Note relative aux équipements de défense incendie et aux postes de transformation

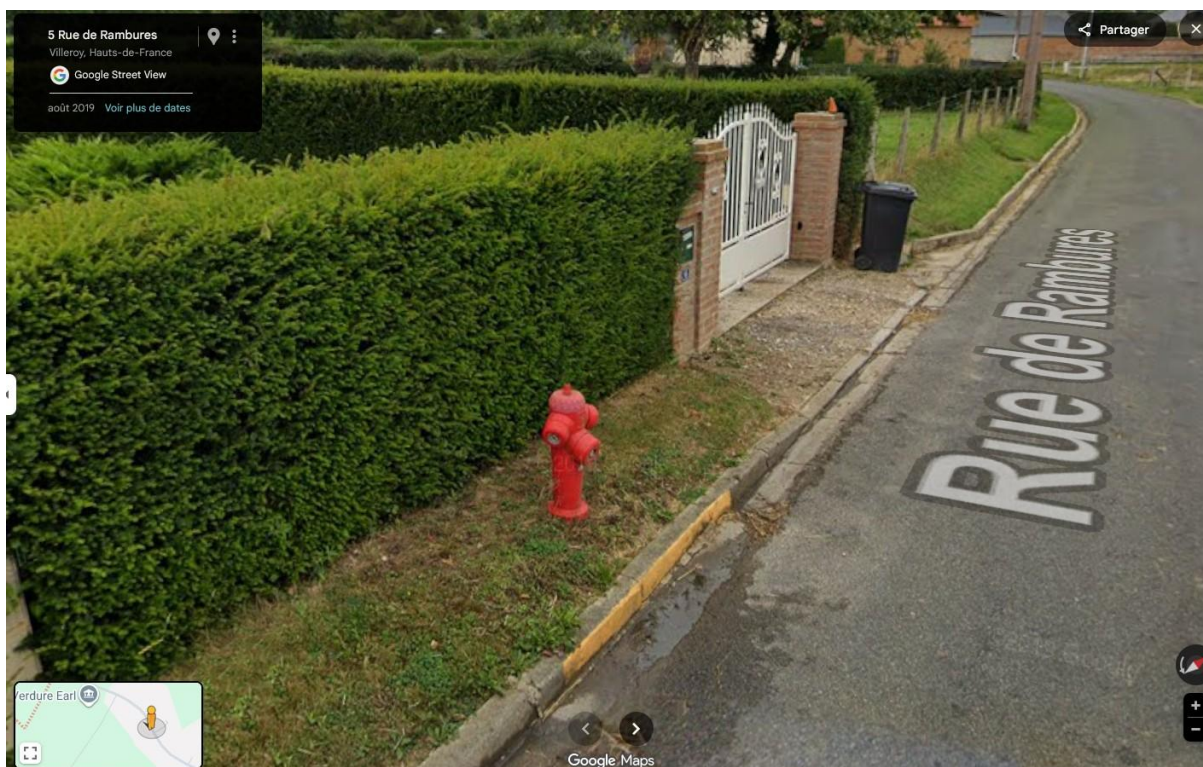
1. Défense incendie – Absence de citerne souple sur le plan de masse

La citerne souple destinée à la défense incendie n'est pas représentée sur le plan de masse du projet.

En effet, dans le cadre des échanges préalables avec le Service départemental d'incendie et de secours (SDIS), il nous a été indiqué qu'au regard de la présence d'un Point d'Eau Incendie (PEI) existant à proximité du projet, ainsi que du débit disponible sur celui-ci, la mise en place d'une citerne souple dédiée à la défense incendie de la centrale photovoltaïque n'apparaissait pas nécessaire.

En conséquence, aucune citerne souple ne sera prévue dans l'emprise du projet, la défense incendie pouvant être assurée à partir du PEI identifié, sous réserve du respect des conditions d'accessibilité et d'intervention définies par le SDIS.

Le SDIS a besoin d'un débit minimum de 30 m³/h à moins de 400 mètres par voie carrossable.
